REVISION:
	ARQ. OLMEDO GOMEZ
	REVISION:
	SERTA
	DESARROLLO:
SERTA	
FECHA:	
2012	
PROYECTO No.	
001 - DFC 201

AN-3E	2012-DES-014
	HOJA No. 8 DE 22

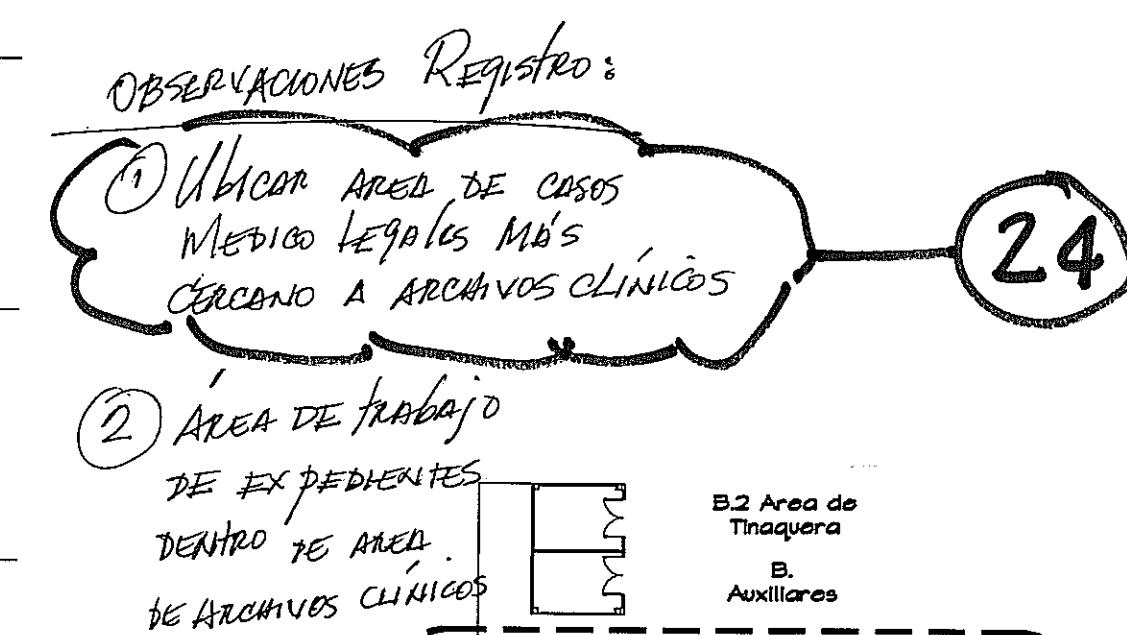
A. 14.7.10 - Incluir pared
en area de Electrolisis/
Neurologia para salidas
Electricas y salidas de
agua

A. 14.7.11. Considerar pendientes en
fiso y desagües para tinas

A. 14.7.13. Ubicar vestidores cercanos a terapias
Se recomienda ubicar los consultorios
de ortopedia en planta baja cercando
al area de fisioterapia.

010 - Ubicacion de columnas.
